INFO NORMES

Signalisation routière – Tiré à part – Voies cyclables, édition 2007

La déformation dynamique de la glissière semi-rigide

Dispositifs de retenue – Guide d'application des normes

Figure 1
Panneau I-95 « Direction et acheminement d'une voie cyclable »

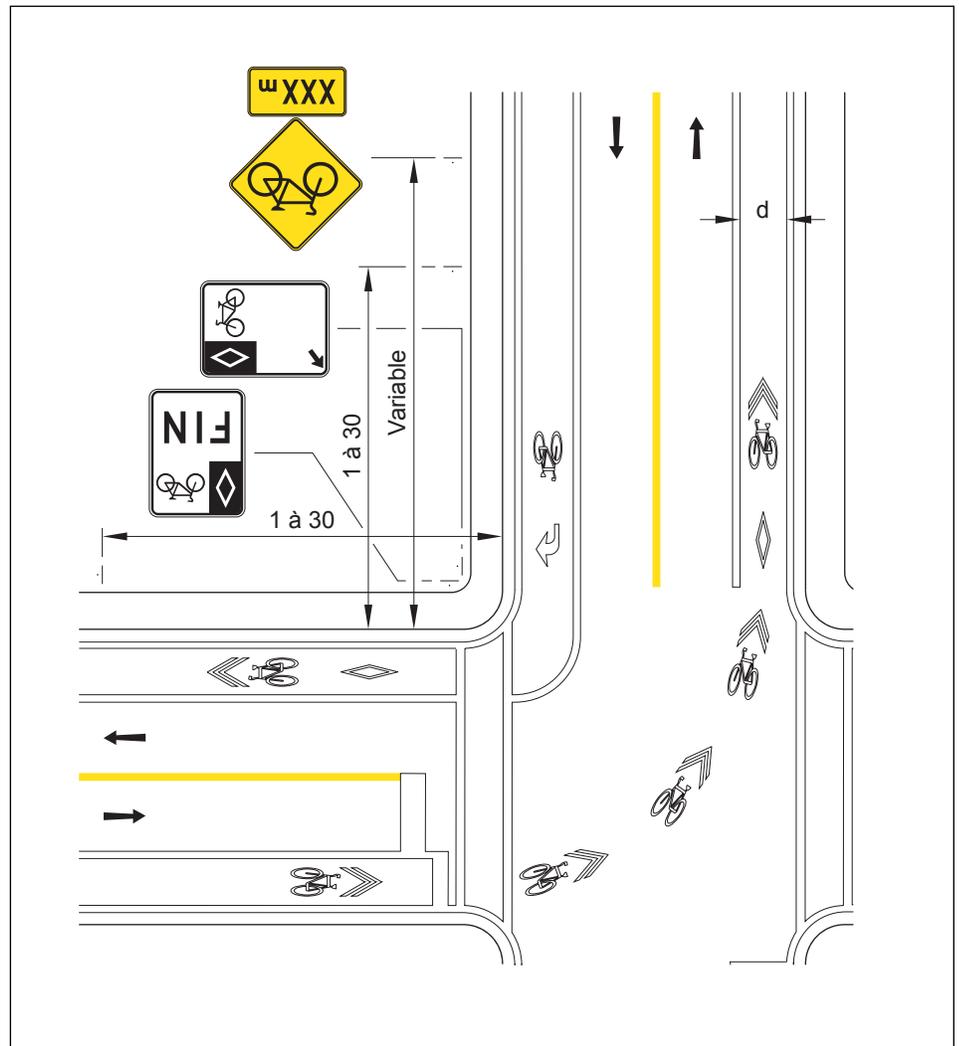
De nouvelles sections ont été ajoutées, l'information a été actualisée et le panneau « Direction et acheminement d'une voie cyclable » (I-95) a été introduit (voir figure 1). De plus, les conditions d'installation des panneaux « Passage pour bicyclettes ou présence de cyclistes » (D-270-7) et « Chaussée désignée » (D-440-1) ont été modifiées, et le nouveau symbole « chevrons » pour le marquage sur la chaussée des voies cyclables unidirectionnelles et des chaussées désignées a été introduit (voir figure 2).

Figure 1
Zone de déformation dynamique pour un espacement entre les poteaux de 1 905 mm (poteaux de bois)

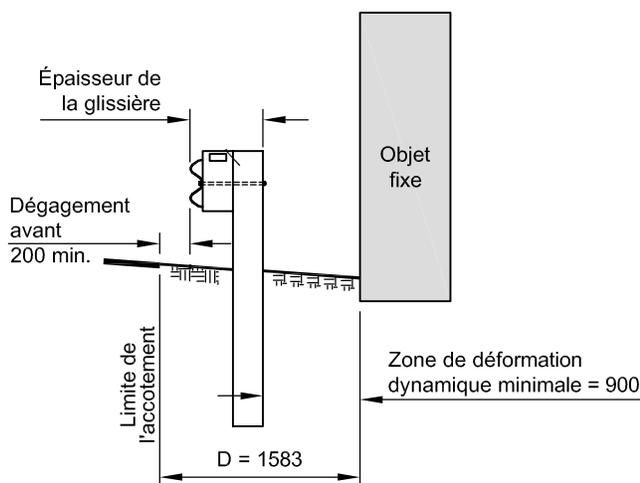
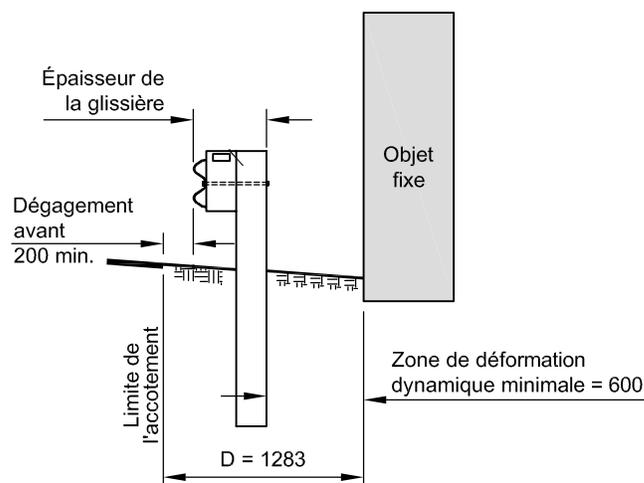
Si le concepteur opte pour la glissière semi-rigide avec profilé d'acier à double ondulation, il sera préférable de prévoir une zone de déformation dynamique minimale de 900 mm entre l'arrière de la glissière et l'objet fixe. Cela permettra d'installer la glissière dans sa configuration normale avec un espacement de poteaux de 1 905 mm (figure 1). Cet aménagement suppose un espace disponible minimal (D) entre la limite de l'accotement et l'objet fixe qui comprend le dégagement avant minimal de 200 mm devant la glissière, l'épaisseur de la glissière (élément de glissement, bloc écarteur et poteau) et la déformation dynamique de la glissière. Cet espace disponible minimal (D) est de 1 583 mm si les

Des contraintes techniques ou physiques peuvent cependant limiter l'espace disponible minimal (D) à des valeurs inférieures aux valeurs mentionnées plus haut. En pareil cas, la réduction à 952 mm de l'espacement entre les poteaux permet de diminuer à 600 mm la déformation dynamique de la glissière (figure 2). L'espace disponible minimal (D) entre la limite de l'accotement et l'objet fixe est alors de 1 283 mm pour le poteau de bois et de 1 233 mm pour le poteau d'acier. Cela signifie donc que l'objet fixe doit maintenant être éloigné de 300 mm de plus qu'avant la modification apportée à la norme pour une glissière dont l'espacement entre les poteaux est de 952 mm.

Figure 3

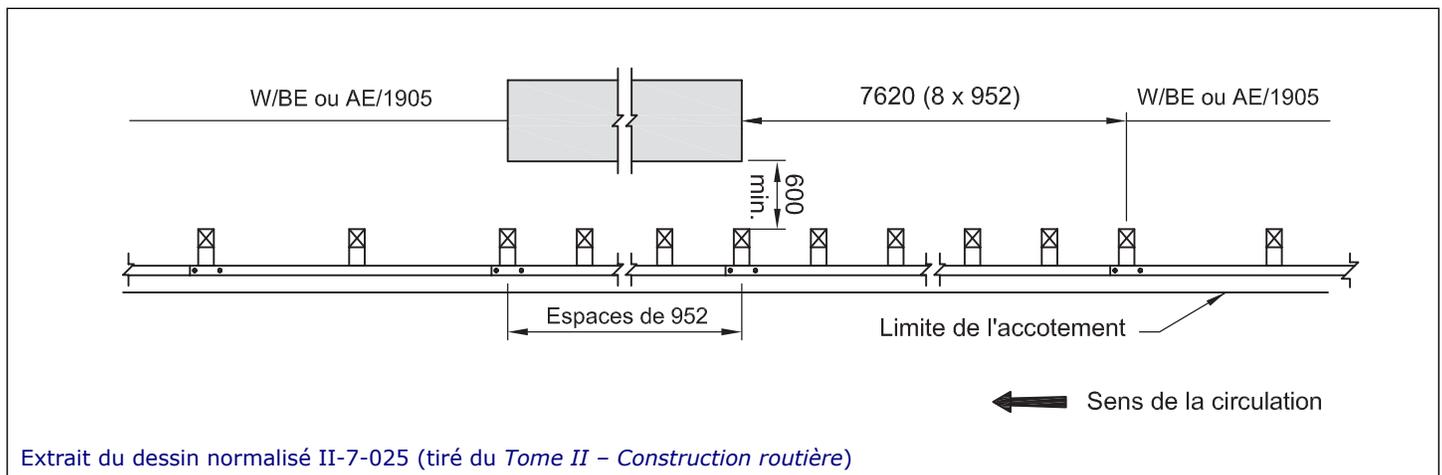
ment entre les poteaux à 952 mm et à doubler l'élément de glissement au droit de l'objet fixe et dans la zone d'approche où l'espacement des poteaux est également de 952 mm (figure 3).

Figure 4

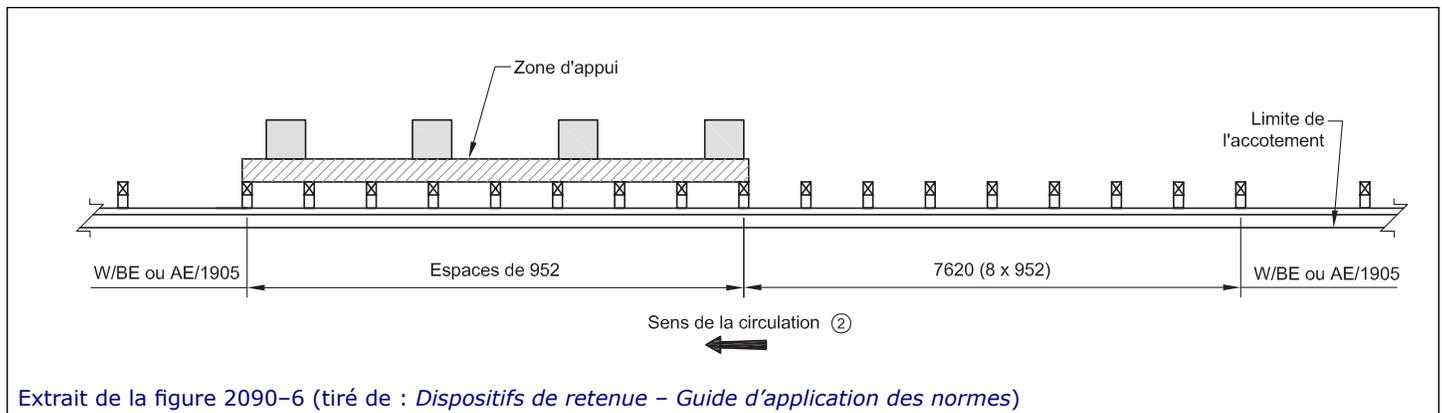
dans le guide. Ils devront donc faire l'objet d'une conception spéciale. Le guide indique cependant que l'espacement des poteaux doit être maintenu à 952 mm sur toute la longueur où la glissière est appuyée sur l'objet fixe et que cette section devra être précédée d'une transition de rigidité, tel que cela est indiqué à la figure 2090-6 du guide (figure 4).

Figure 1
Variables à considérer

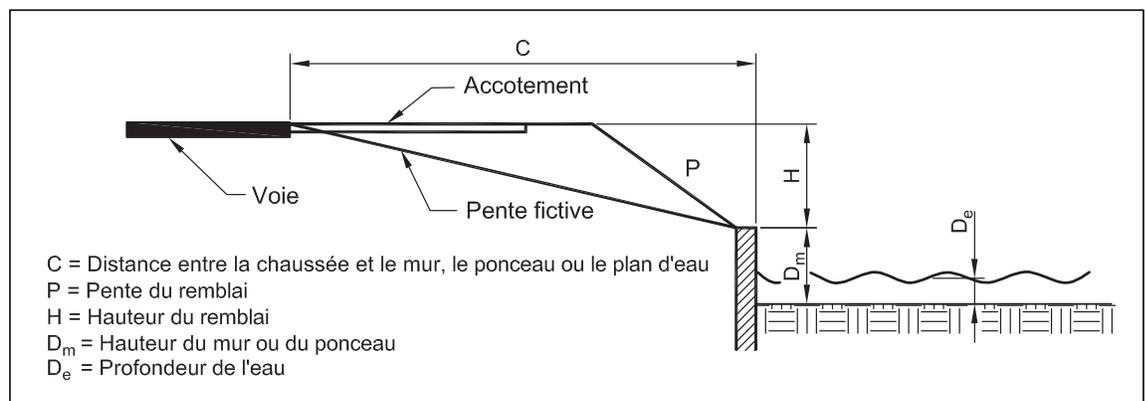
Des variables distinctes pour la hauteur du mur ou du ponceau (D_m) et pour la profondeur (D_e) ont été introduites (voir figure 1).

Figure 2
Utilisation d'un atténuateur d'impact télescopique sans cellule écrasable

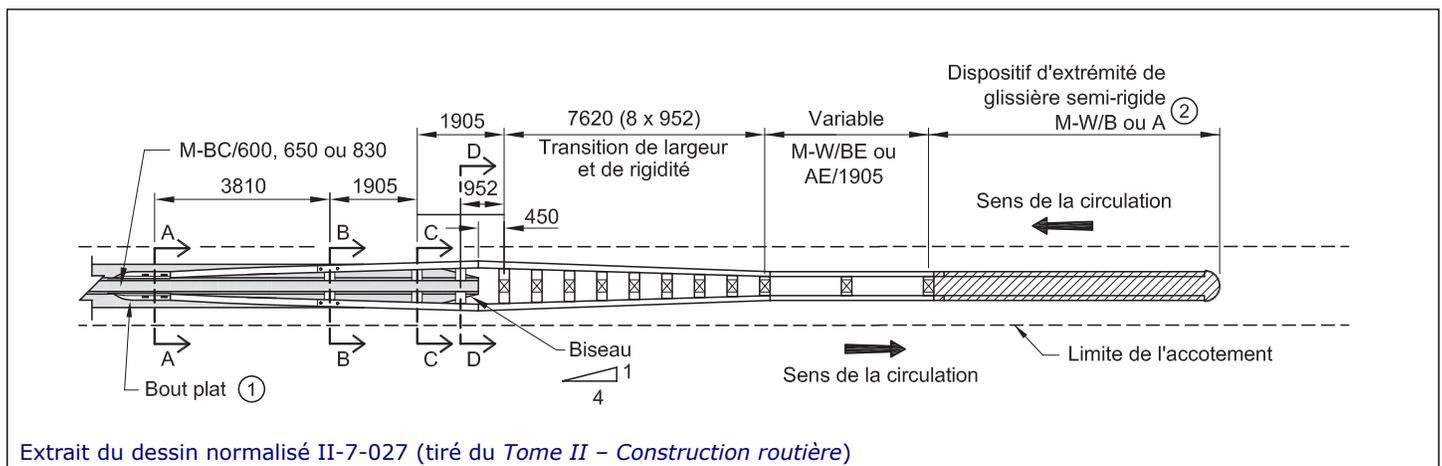
l'extrémité d'une glissière rigide. Leur utilisation nécessite la mise en place d'une transition de rigidité pour glissière semi-rigide médiane entre eux et l'objet fixe, tel que cela est indiqué au dessin normalisé II-7-027 (voir figure 2).

Figure 3
Pièces d'extrémité de la Breakaway Cable Terminal

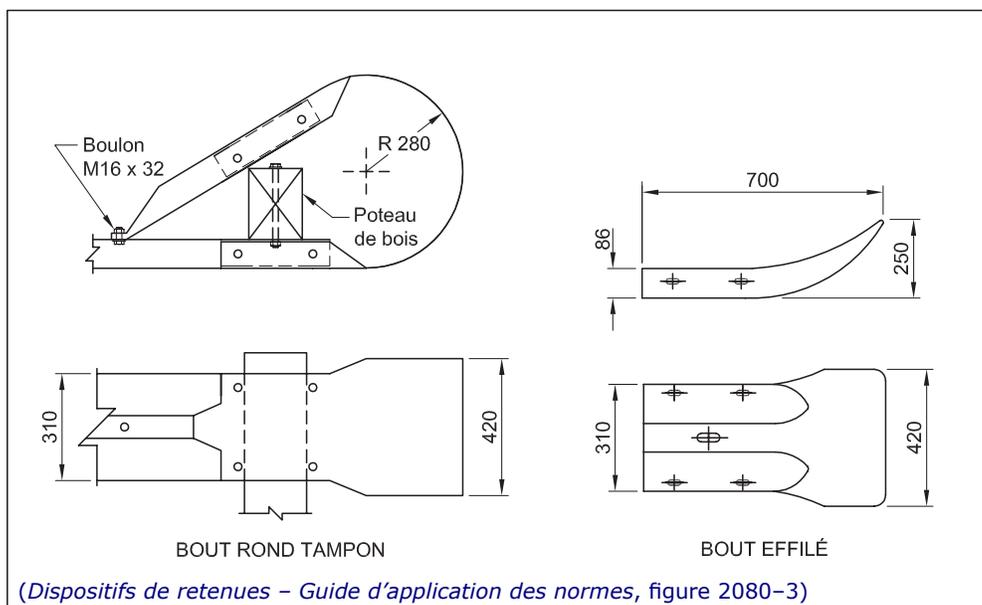
Aussi, à la section 2.3 « Glissière semi-rigide avec profilé d'acier à double ondulation », la figure 2080-3 a été ajoutée (voir figure 3).

Figure 4 Transition de rigidité devant un objet fixe – réduction additionnelle de l'espacement entre les poteaux

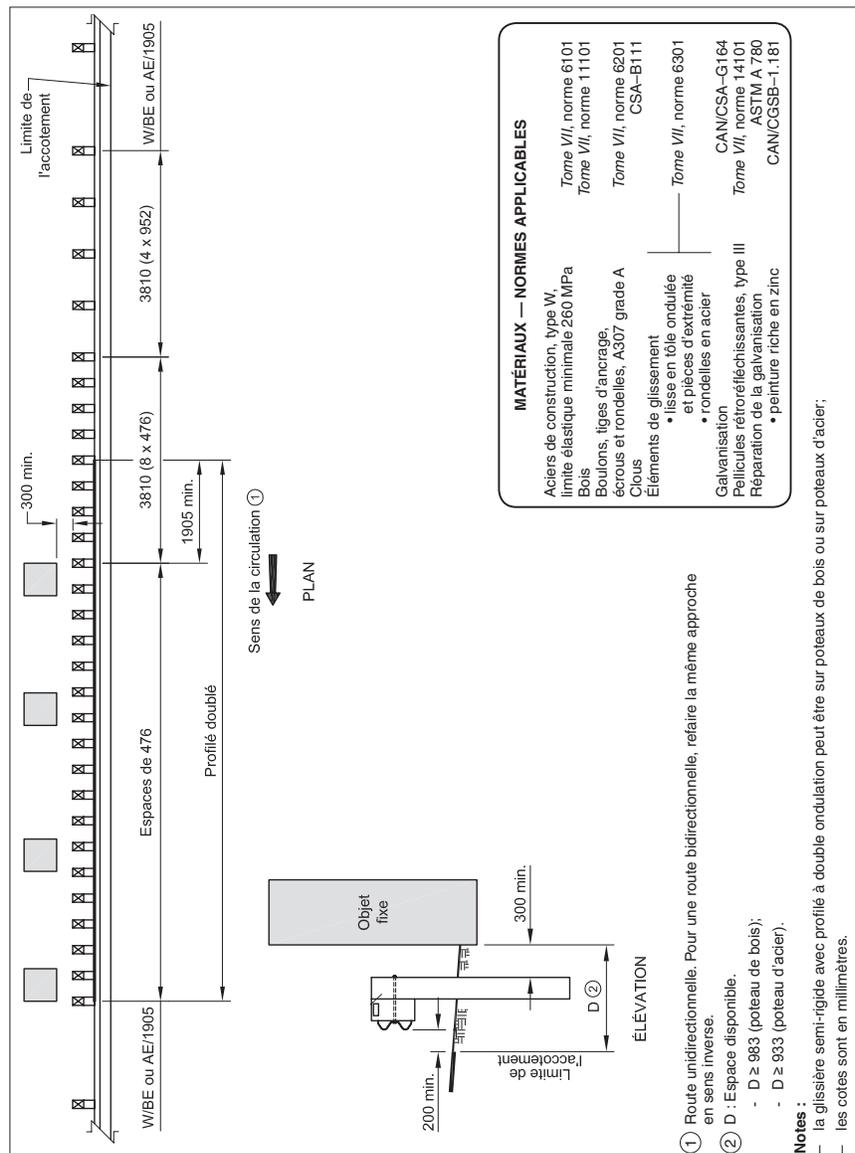
Le titre, l'introduction et la structure de la section 2.3 « Présence d'un objet fixe » ont été modifiés en raison du changement apporté à la glissière semi-rigide avec profilé d'acier à double ondulation pour un espacement de 952 mm entre les poteaux (la valeur de la déformation dynamique est passée de 300 à 600 mm). La section 2.3.2 « Espace libre égal ou supérieur à 300 mm » et les figures 2090-5 et 2090-6 ont été ajoutées pour offrir des pistes de solution à la situation créée par ce changement en fonction de l'espace libre entre l'arrière de la glissière et l'objet fixe (voir figure 4).

Figure 2
Joint d'articulation

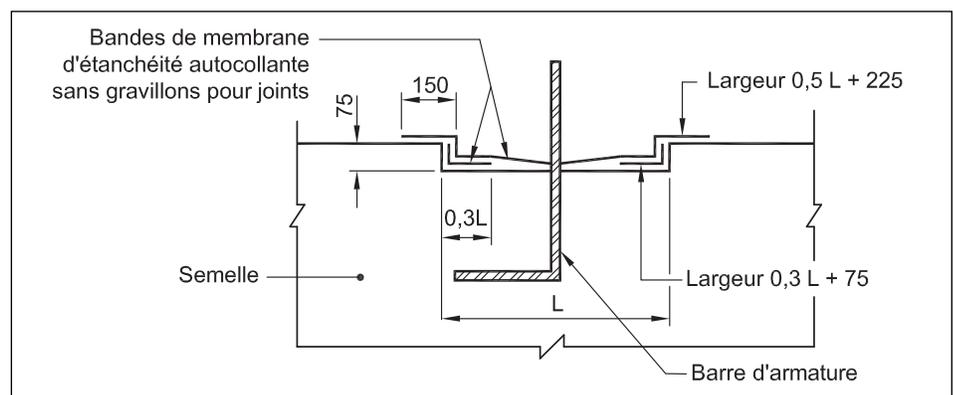
- au dessin normalisé 012 « Joints d'articulation et de construction dans un portique », la suppression du colmatage du trait de scie pour le joint de construction et la rectification de la forme de l'armature pour le joint d'articulation en vue de représenter la forme en « L » (figure 2).
